Parere n. 404 del 30 dicembre 2021

Progetto:	<p><i>Verifica di Attuazione ex Art. 185 c. 6 e 7 del Dlgs 163/2006 Piano di Utilizzo delle Terre ai sensi del D.M. 161/2012</i></p> <p><i>S.S. 131 di "Carlo Felice" Adeguamento e messa in sicurezza della S.S. 131 Risoluzione dei nodi critici 2° stralcio dal km 108+300 al km 158+000 Progetto Esecutivo</i></p> <p>IDVIP 6200</p>
Proponente:	<p><i>ANAS S.p.A.</i></p>

ID_VIP 6200: S.S. 131 di "Carlo Felice" - Adeguamento e messa in sicurezza della S.S. 131. Risoluzione dei nodi critici 2° stralcio dal km 108+300 al km 158+000. Progetto Esecutivo Verifica di attuazione ex Art. 185 c. 6 e 7 del Dlgs 163/2006 - Approvazione PUT ai sensi del D.M. 161/2012

Figura 1 Nuovo svincolo di Paulilatino – Sovrapposizione PD/PE (in rosso il tracciato PD e in verde quello PE)

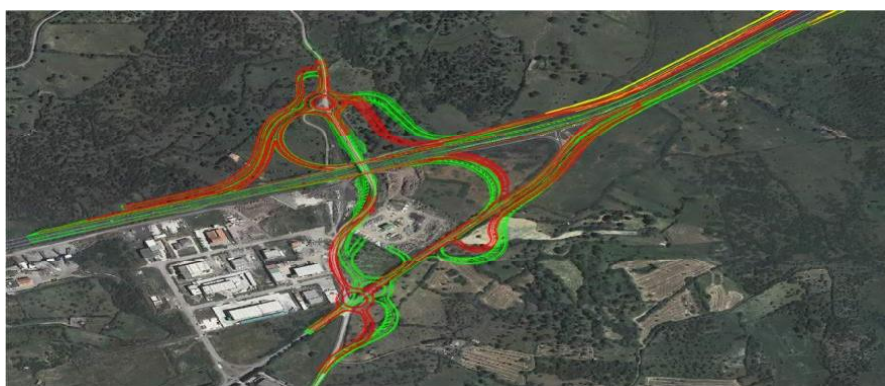
- I. **V01 - Nuovo svincolo di Paulilatino al km 120+000:** Per quanto riguarda lo svincolo di Paulilatino al km 120+000, le variazioni maggiormente significative riportate dal Proponente riguardano:

- ottimizzazione dei profili delle rampe di svincolo al fine di garantire il corretto deflusso delle acque;
 - eliminazione dell'accesso alla zona industriale di Paulilatino dalla rampa di attraversamento della S.S. 131, spostando la rotatoria Sud verso Est per garantire l'accesso dalla viabilità interna alla zona ASI a tutte le attività presenti;

- modifica della viabilità di accesso alla cava esistente a nord-est della rotatoria sud, al fine di evitare le manovre di svolta a sinistra, prevedendo l'ingresso a senso unico dalla rampa di attraversamento della S.S. 131 e l'uscita a senso unico sulla rampa A bidirezionale, dove era già presente catastalmente;

- modifica della viabilità interpoderale B Nord-Est per garantire una maggiore visibilità in

- avvicinamento alla rotatoria Nord;
- aumento del raggio della rampa A monodirezionale da 70,0 m a 76,1 m al fine di aumentare la velocità di progetto, e di conseguenza anticipata la corsia di decelerazione sulla S.S.131;
 - installazione di bande ottiche trasversali nelle rampe in avvicinamento alle rotatorie;
 - pavimentazione del tratto a monte della viabilità Nord, per evitare il trascinarsi di detriti nella zona dello svincolo;
 - necessarie modifiche della viabilità A bidirezionale, della viabilità Interpodereale A Sud Est, della Viabilità Sud e dell'altimetria del tracciato modificato;
 - inserimento degli allargamenti di banchina richiesti dalla normativa (DM2001) finalizzati alla verifica delle distanze di visuale libera per l'arresto;
 - aumento del diametro della rotatoria Nord da 46,00 m a 50,00 m, il medesimo adottato per la rotatoria Sud

Figura 3 Nuovo Svincolo di Mulargia – Macomer, sovrapposizione del tracciato PD (in rosso) con quello di PE (in verde)

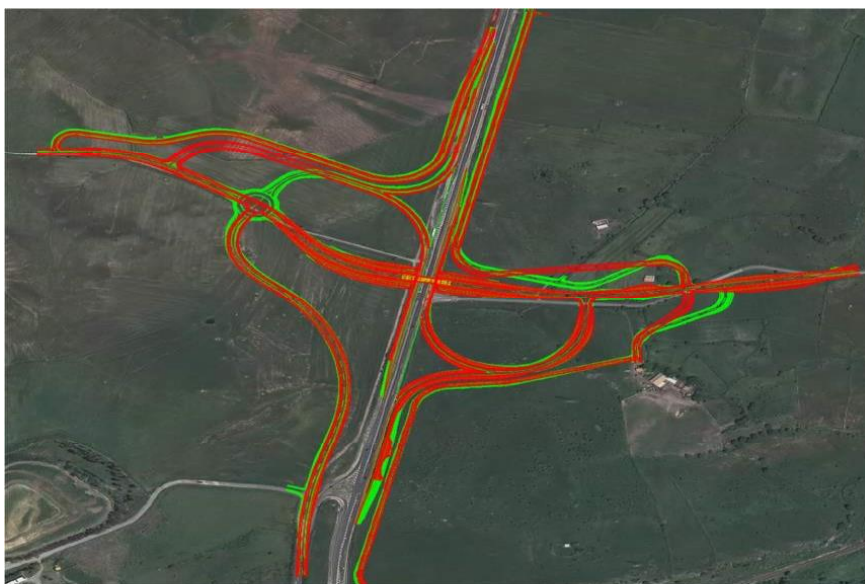
- II. **V02 - Svincolo Mulargia Macomer KM 148+500:** Il secondo nuovo svincolo in progetto è quello di Mulargia Macomer al km 148+500. Il Progetto Esecutivo, secondo quanto asserito dal Proponente, in ottemperanza a quanto richiesto dalla Delibera CIPE “Programma Infrastrutture Strategiche (Legge n.443/2001)” del 23.12.2015, con particolare riferimento alle “Prescrizioni relative agli aspetti progettuali” del paragrafo 1.1, ha recepito le prescrizioni, elaborando due alternative progettuali in aggiunta a quella proposta in fase di Progetto Definitivo ed effettuando uno studio comparativo circostanziato nella “Relazione Illustrativa alternative Svincolo di Mulargia Macomer al km 148+500” (codice elaborato T001A00GENRE02). Gli elaborati progettuali di riferimento, per ciascuna delle tre succitate alternative, sono riportati nel capitolo

“Progetto Stradale – Nuovo Svincolo di Mulargia Macomer al km 148+500” dell’elenco elaborati (T00EG00GENEE01). Le tre alternative emendate sono state quindi sottoposte ai controlli di sicurezza in accordo al D.lgs. 35/11 ed in tal sede il Gruppo di Controllori ha promosso la soluzione di progetto definitivo in luogo delle due alternative proposte, richiedendo però di risolvere le criticità dovute alla presenza di innesti a raso ravvicinati, ritenuti interferenti tra loro in termini di visibilità, e garantendo al contempo la possibilità di effettuare l’inversione di marcia sulla strada secondaria da parte degli utenti che escono erroneamente dalla S.S.131. In ottemperanza a dette richieste il Proponente ha convenuto di adottare, per l’alternativa in esame, uno schema di intersezione a rotatoria sul quadrante Ovest con conseguente variazione planimetrica della Rampa C Bidirezionale, mentre il quadrante Est si mantiene pressoché inalterato, a meno di locali modifiche geometriche delle viabilità poderali ivi collocate, dove l’innesto dell’Accesso locale sulla S.P.62 è stato delocalizzato più a Est al fine di evitare tipologie di innesti a croce, mentre, l’Interpodere Nord-Est prevede, successivamente all’innesto sulla S.P. 62, l’adozione di un raggio di 30 m in modo da garantire, per il successivo tratto, un avvicinamento alla provinciale con conseguente riduzione delle aree intercluse e dell’ingombro totale del nuovo svincolo. Il Progetto Esecutivo ha recepito le prescrizioni, con la primaria finalità di ridurre gli ingombri dello svincolo, garantendo al contempo tutte le manovre di svolta richieste da e per la Statale e la risoluzione delle viabilità interferite; tale proposito è stato conseguito grazie a due alternative progettuali in aggiunta a quella proposta in fase di Progetto Definitivo. Gli elaborati di riferimento sono riportati nel capitolo “Progetto Stradale – Nuovo Svincolo di Mulargia Macomer al km 148+500” dell’elenco elaborati (T00EG00GENEE01B). Il Proponente ha provveduto, inoltre, ad effettuare un’analisi comparativa per le tre alternative proposte, effettuando le valutazioni richieste che hanno tenuto in considerazione l’interferenza delle opere con le aree della Rete Natura 2000 direttamente interferite nonché, con gli habitat e le specie prioritarie ivi presenti (cfr. "Relazione Illustrativa alternative Svincolo di Mulargia-Macomer al km 148+500" - T00IA00GENRE02B).

Figura 7 Area Archeologica di "Santa Barbara" – Sovrapposizione del tracciato di PD (in rosso) con quello di PE (in verde)

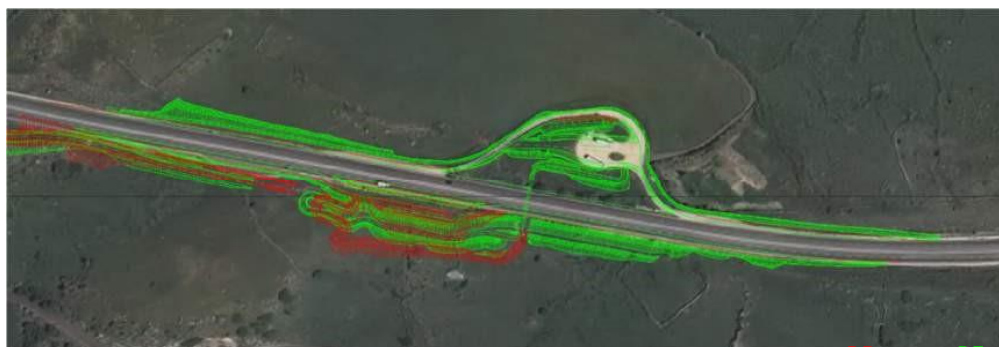
VI. **V10 - Area Archeologica Di “Santa Barbara” al Km 144+500:** La soluzione progettuale proposta in fase esecutiva, secondo quanto asserito dal Proponente, presenta minimi scostamenti rispetto alla precedente fase progettuale. Dal punto di vista planimetrico, l'ottimizzazione delle viabilità soggette a traffico motorizzato riguarda il solo l'asse Est che perimetra l'area di sosta Est, il cui tracciamento è stato leggermente adeguato in modo da garantire la salvaguardia del muretto a secco presente sulla sommità della scarpata dell'attuale area di sosta. Sempre in termini planimetrici, il percorso pedonale lato ovest è stato attentamente geometrizzato con l'obiettivo di ridurre le aree intercluse e le superfici di esproprio, garantendo al contempo l'ottimale collegamento con il sottopasso esistente. Dal punto di vista altimetrico, sulla base del rilievo celerimetrico di dettaglio, sono state aggiornate le quote dell'Area di Parcheggio Est destinata alla sosta degli autobus, al fine di garantire sia il corretto smaltimento delle acque meteoriche, sia il collegamento con il percorso pedonale di connessione con l'area di sosta Ovest. Per quanto riguarda l'aumento complessivo del livello di sicurezza delle aree di sosta e dei percorsi pedonali di accesso all'area archeologica, in ottemperanza alle richieste della verifica di sicurezza secondo D.lgs. 35/2011, sono stati previsti opportuni accorgimenti che nello specifico riguardano:

- riconfigurazione dell'area di sosta Est in termini di riorganizzazione degli stalli di sosta bus;
- variazione nella configurazione degli stalli di sosta dei veicoli leggeri, disposti parallelamente al senso di marcia in entrambe le aree di sosta;
- modifica della configurazione dei percorsi pedonali interni all'area di sosta Est al fine di garantire una maggiore sicurezza dell'utenza debole, grazie all'inserimento di attraversamenti pedonali in punti facilmente identificabili dall'utenza veicolare e al posizionamento di parapetti metallici nei tratti prospicienti al traffico motorizzato.

Figura 9 Risoluzione accesso C.N. al km 115+205 – Sovrapposizione del tracciato di PD (in rosso) con quello di PE (in verde)

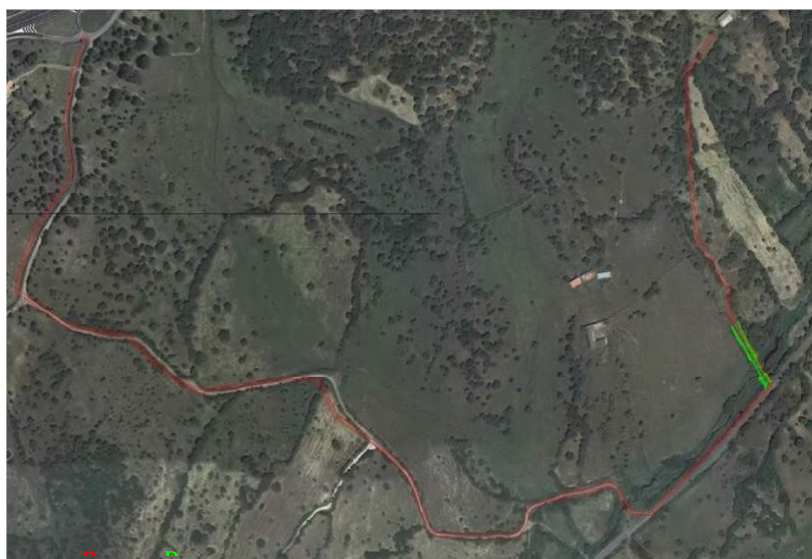
- IX. **S02 - Risoluzione Accesso C.N. al KM 115+205:** la suddetta variante nasce a seguito dell'osservazione della ditta Giuseppe Urru del 29/01/2019; pertanto, la viabilità S02 prevista nel progetto definitivo è stata modificata prevedendo la sola realizzazione del ponticello di collegamento con la Via Nazionale, essendo l'accesso alla proprietà privata assicurata da altre viabilità.

Figura 10 Risoluzione accesso C.S. al km 140+490 – Sovrapposizione del tracciato di PD (in rosso) con quello di PE (in verde)

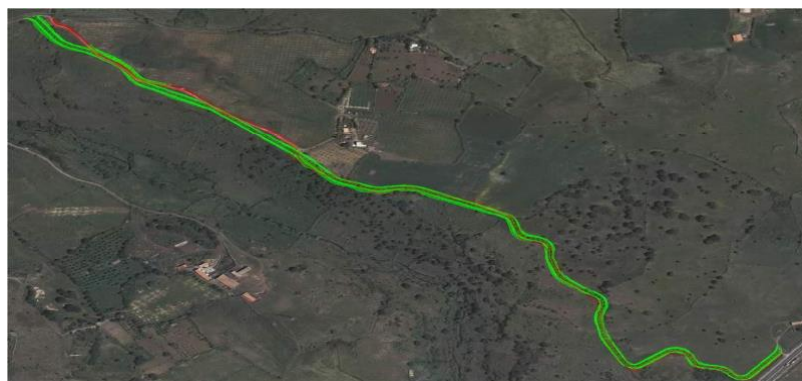
- XI. **S10 - Risoluzione Accesso C. S. Al km 140+490:** a seguito dell'osservazione della ditta Filomena Itria Maria Murgia del 10/12/2018, la viabilità S10 è stata spostata sul sedime della strada comunale che corre parallela ad una strada privata oggetto di esproprio, posta all'interno dei muri a secco, prolungandola fino alla viabilità esistente ad Ovest. Inoltre, riscontrando le richieste di TERNA, in corrispondenza del traliccio alta tensione esistente, la viabilità ha subito una locale deviazione al fine di garantire il corretto distanziamento di 15 m dal piede del traliccio (DM 449 del 1988).

Figura 11 Risoluzione accessi C.S. e C.N. dal km 144+760 al km 145+950 – Sovrapposizione del tracciato di PD (in rosso) con quello di PE (in verde)

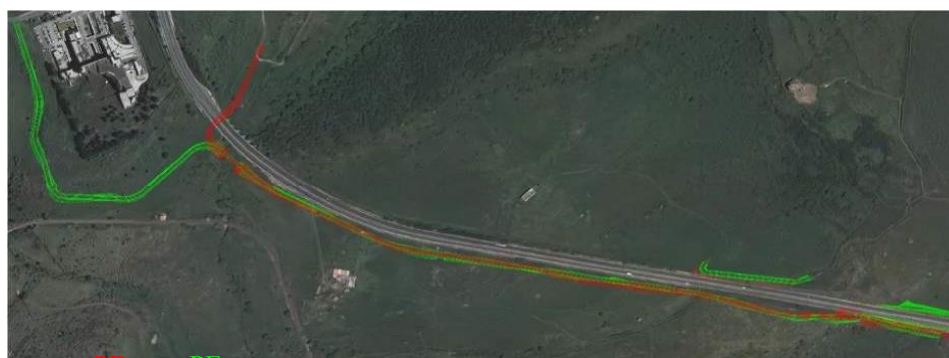
- XII. **S13 - Risoluzione Accessi C. N. E C.S. DAL KM 144+760 AL KM 145+950:** il Proponente riporta che è stato variato unicamente il tratto finale a valle dello scavalco del corpo fluviale esistente poiché il tracciato di progetto interferiva con dei rinvenimenti archeologici riscontrati sull'intera area ad est della SS131. In particolare, le motivazioni evidenziate dal MIBACT sul progetto definitivo, con parere n. 610 del 18/01/2021, sono le seguenti: In relazione alle tracce di visibilità romana e/o ottocentesca le indagini hanno avuto esito negativo, in quanto sussistono solo le delimitazioni del percorso viario, mentre le tracce dirette databili presumibilmente al periodo romano sono posizionate esternamente all'area di progetto; lungo il percorso della viabilità in progetto è stata rinvenuta una tomba dei giganti, precedentemente non conosciuta, di notevole importanza archeologica, che è stata oggetto di operazioni di pulizia. Pertanto, è stata redatta un'alternativa progettuale che, in relazione allo studio archeologico presentato ed ai sopralluoghi effettuati dal personale scientifico della Soprintendenza, ha ottenuto parere favorevole. Detta alternativa, a valle dell'opera in progetto devia verso ovest, lambendo il Poliambulatorio di Macomer per collegarsi alla Str. Poliambulatorio.

Figura 14 Risoluzione accessi al Km 122+000 – Sovrapposizione del tracciato di PD (in rosso) con quello di PE (in verde)

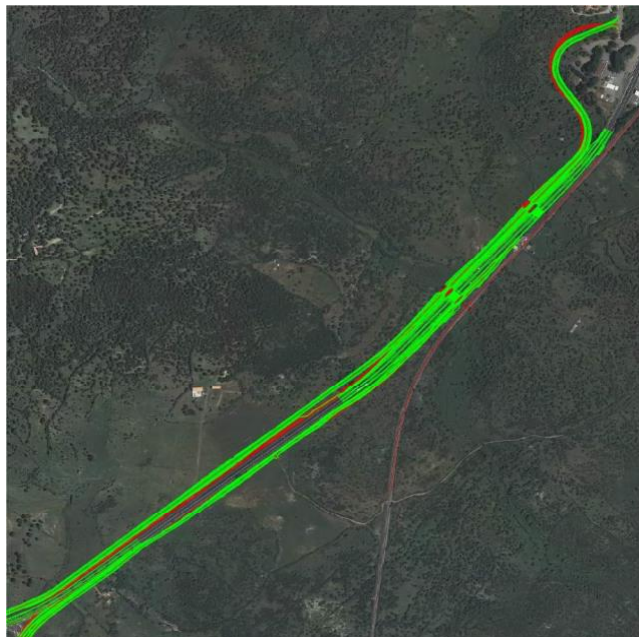
- XV. **S20 - Risoluzione Accessi al KM 122+000:** Il Proponente rappresenta che in ottemperanza al Parere CIPE del 23/12/2015, le verifiche idrauliche dei corpi idrici attraversati dalla S.S.131 (Riu Pitziu e Riu Mannu) già in corso di Progetto Definitivo, ha comportato una localizzata modifica altimetrica della statale con contestuale potenziamento a Tipo B. Il progetto esecutivo riprende le geometrie della precedente fase progettuale, apportando delle ottimizzazioni sulla base del rilievo celerimetrico di dettaglio. In particolare, è stato modificato il profilo longitudinale della S.S.131, incrementando i raccordi verticali al fine di aumentare la velocità di progetto, che è stata portata a 120km/h (V_p m a x Tipo B), mentre nel progetto definitivo, i raccordi risultavano verificati a 95km/h. Inoltre, è stato anticipato il limite di intervento a nord, al fine di salvaguardare le corsie specializzate dell'area di servizio esistente. Si ribadisce che questo intervento riguarda anche il rifacimento della statale che fa parte della rete stradale transeuropea (rete TEN) e pertanto gli interventi ad essa relativi rientrano nel campo di applicazione del D.lgs. n. 35/2001, in vigore dal 23/04/2011; il processo di controllo, tuttavia, non ha evidenziato nessuna criticità per l'intervento in esame.

Figura 15 Risoluzione accessi al Km 127+000 – Sovrapposizione del tracciato di PD (in rosso) con quello di PE (in verde)

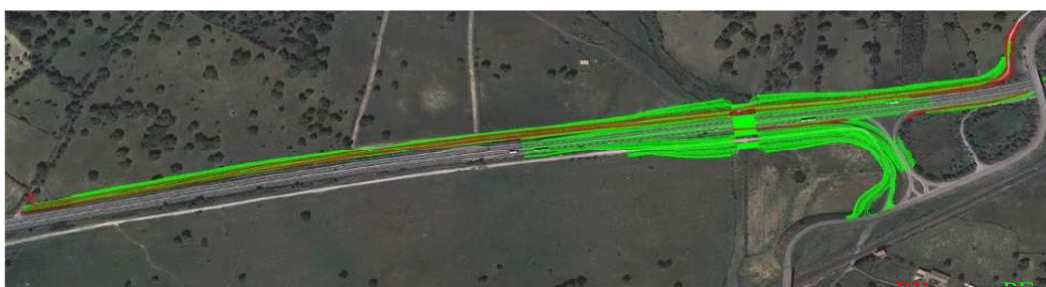
XVI. **S21 - Risoluzione Accessi al KM 127+000:** Il Proponente rappresenta che *in ottemperanza al Parere CIPE del 23/12/2015, le verifiche idrauliche del corpo idrico attraversato dalla S.S.131 (Riu Bonorchis) già in corso di Progetto Definitivo, ha comportato una localizzata modifica altimetrica della statale con contestuale potenziamento a Tipo B. Il progetto esecutivo riprende le geometrie della precedente fase progettuale, apportando delle ottimizzazioni sulla base del rilievo celerimetrico di dettaglio. In particolare, è stato modificato il profilo longitudinale dell'asse principale portando la velocità di progetto da 80km/h a 100km/h e di conseguenza adeguata la lunghezza della corsia di uscita alla velocità di progetto adottata. Anche questo intervento rientra nell'ambito dei controlli sulla sicurezza stradale ai sensi del D.lgs. 35/11, nella cui sede, il Gruppo di Controllori ha raccomandato di distanziare l'innesto della viabilità di servizio B a sud della S.P.64 rispetto all'innesto della Rampa A in uscita dalla S.S.131 direzione Sassari.*
